島根原子力発電所 2号炉 高経年化技術評価（30年目）の補正概要

令和5年3月16日

中国電力株式会社

基準地震動 S s の応答スペクトル (水平方向) (左側：初回申請時、右側：設置変更許可時)

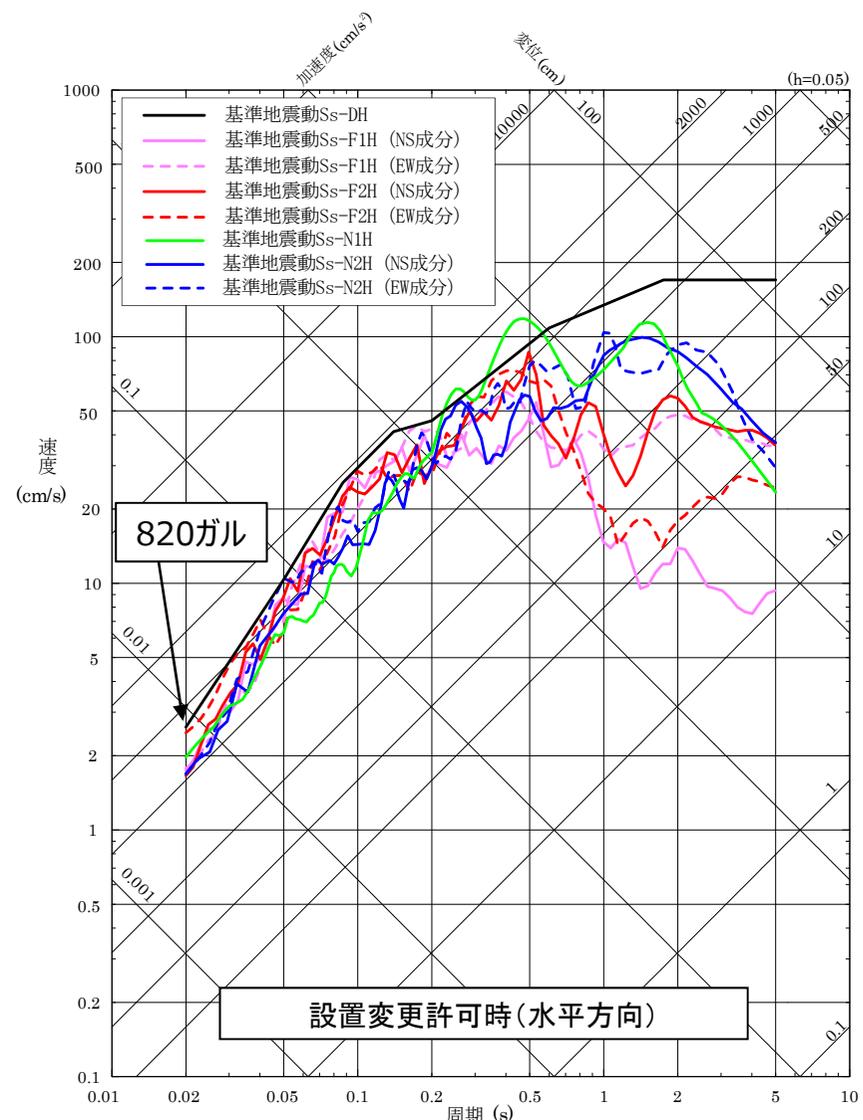
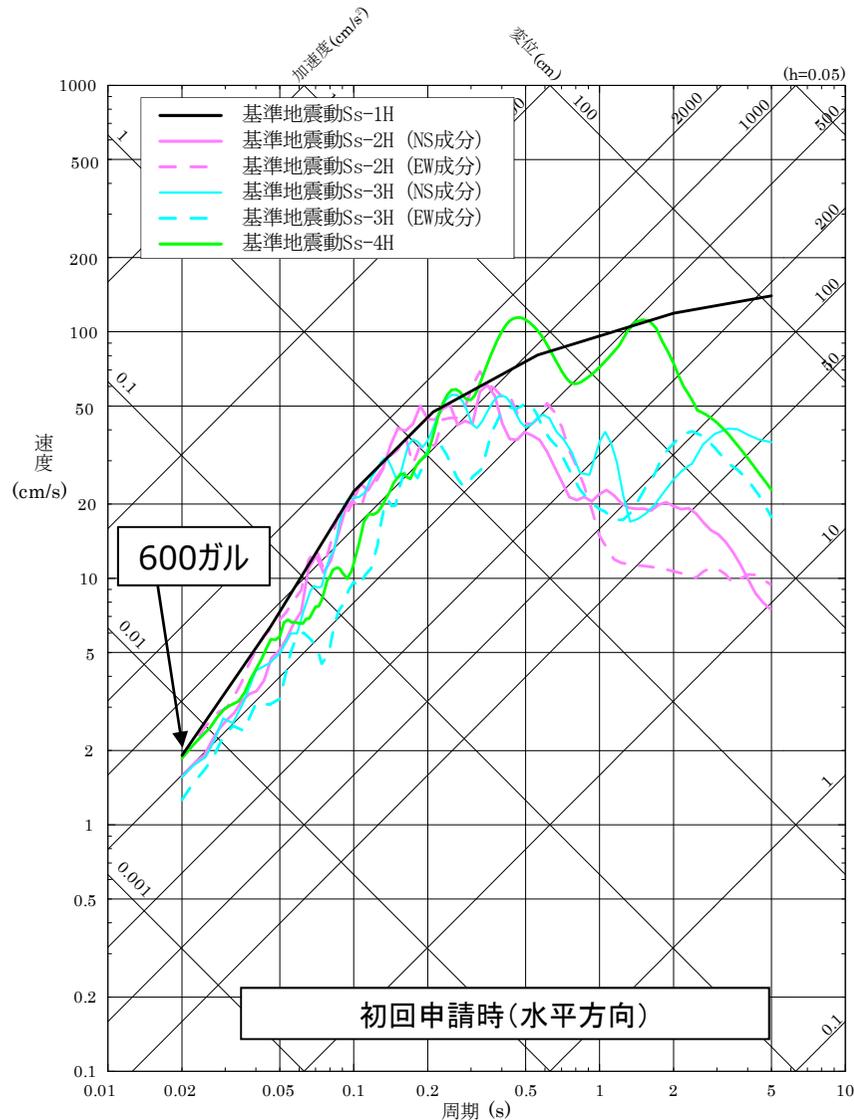
○初回申請からの変更点（基準地震動 S_s および弾性設計用地震動 S_d の変更）

- 初回申請では2013年12月25日付け設置変更許可申請における基準地震動 S_s および弾性設計用地震動 S_d に基づく耐震安全性評価を行っていたが、これらの地震動が変更となったことから、設置変更許可を受けた基準地震動 S_s および弾性設計用地震動 S_d ※を適用することとした。

※：弾性設計用地震動 S_d は、基準地震動 S_s との応答スペクトルの比率が目安として0.5を下回らないよう基準地震動 S_s に係数0.5を乗じて設定した。さらに、弾性設計用地震動 S_d の設定に当たっては、「発電用原子炉施設に関する耐震設計審査指針（昭和56年7月20日原子力安全委員会決定、平成13年3月29日一部改訂）」における基準地震動 S_1 の応答スペクトルをおおむね下回らないよう配慮した地震動も弾性設計用地震動 S_d として設定した。

基準地震動 S_s の応答スペクトル (鉛直方向) (左側：初回申請時、右側：設置変更許可時)

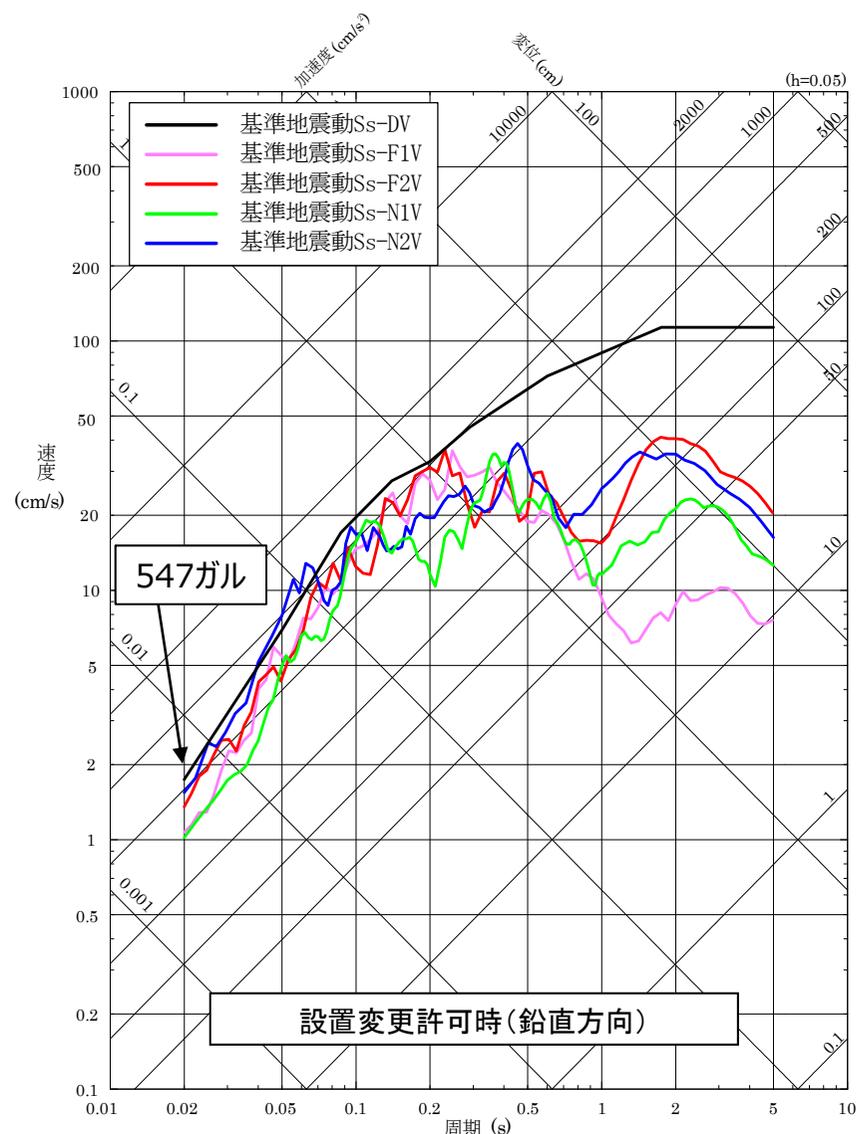
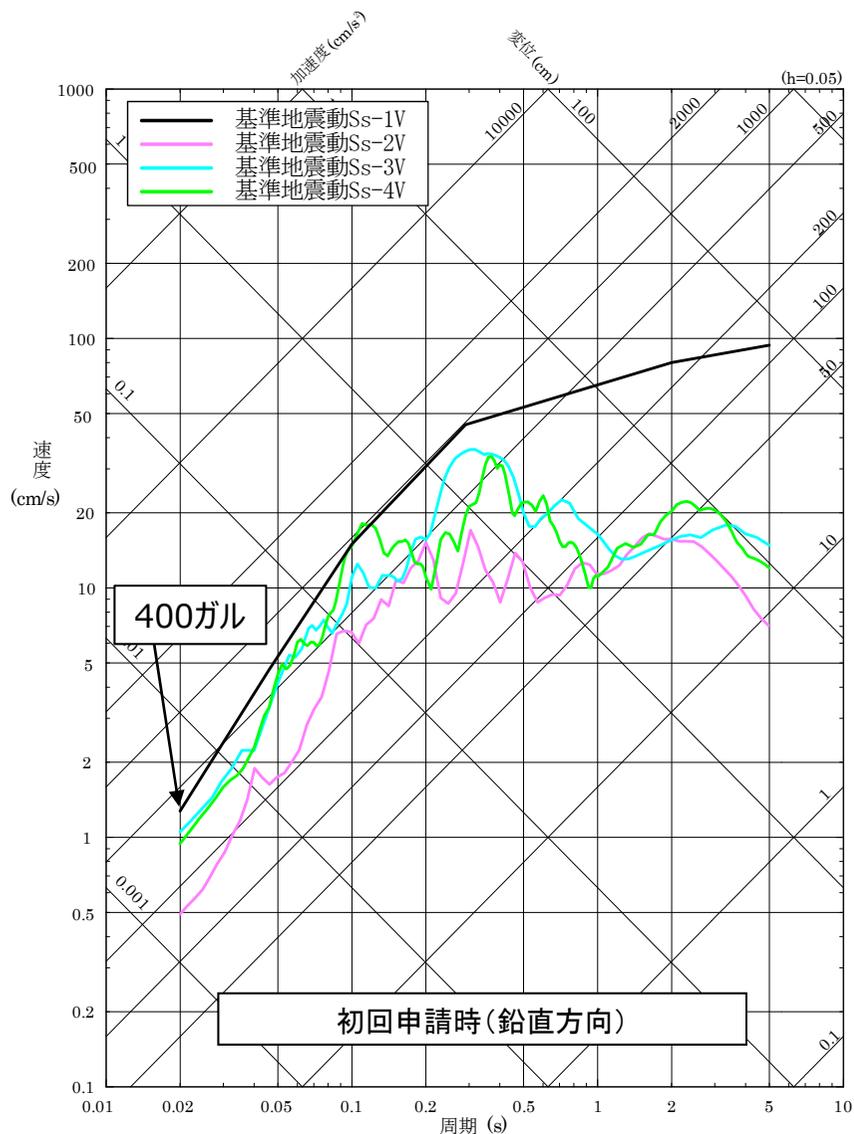
○初回申請からの変更点 (基準地震動 S_s および弾性設計用地震動 S_d の変更)

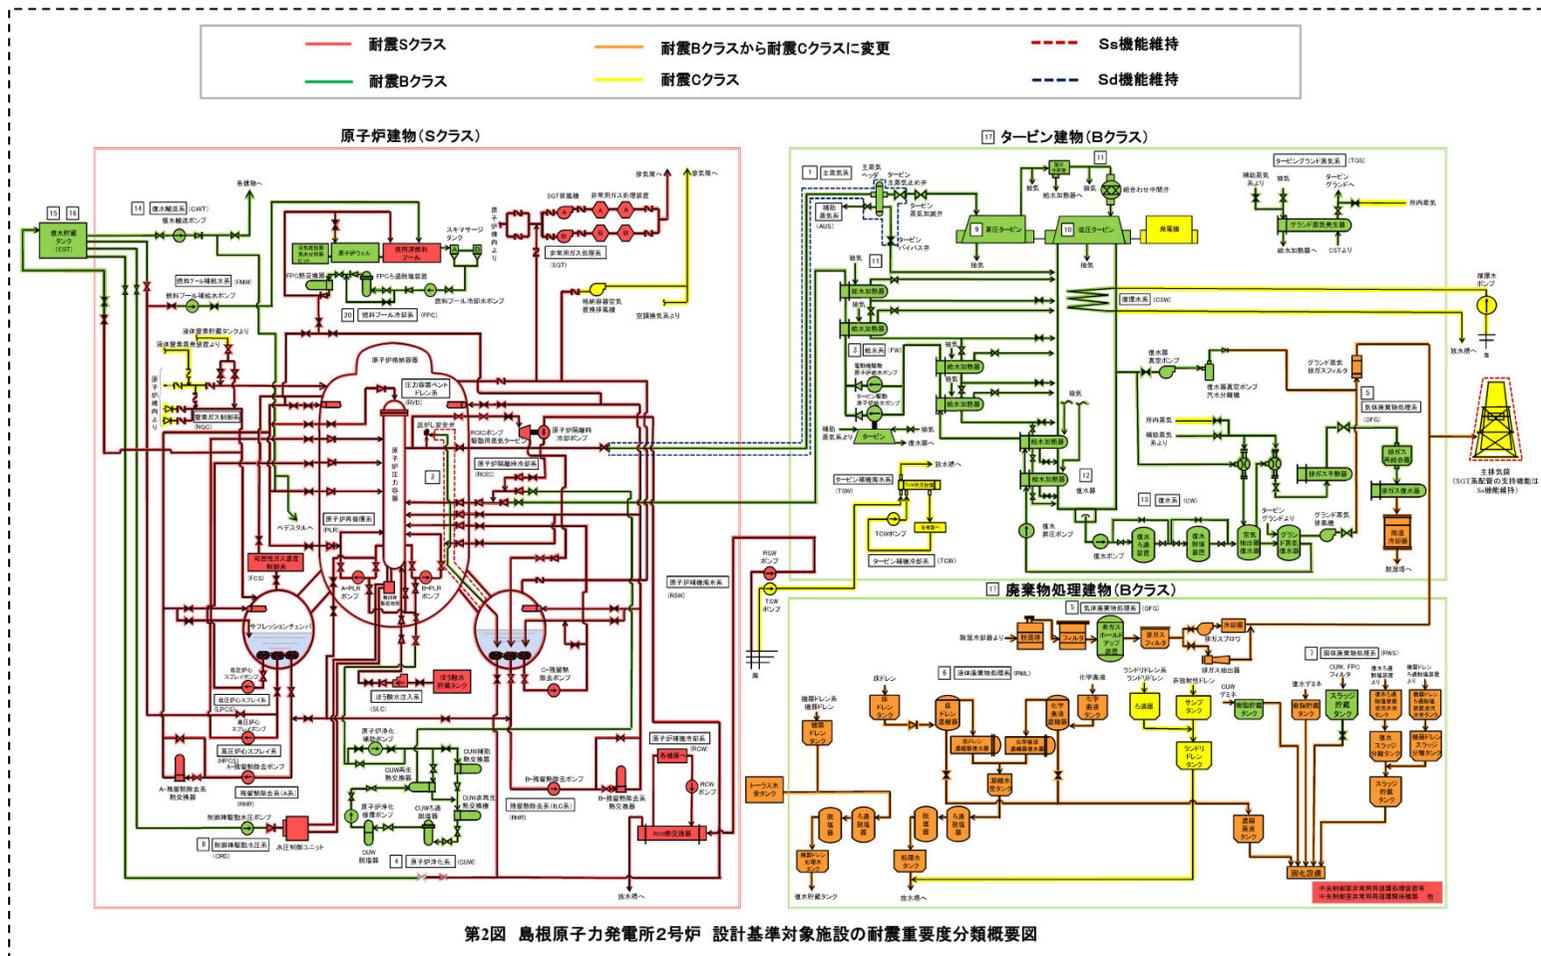
○初回申請からの変更点（基準地震動 S_s および弾性設計用地震動 S_d の変更）

➤ 基準地震動 S_s の加速度時刻歴波形を以下に示す。
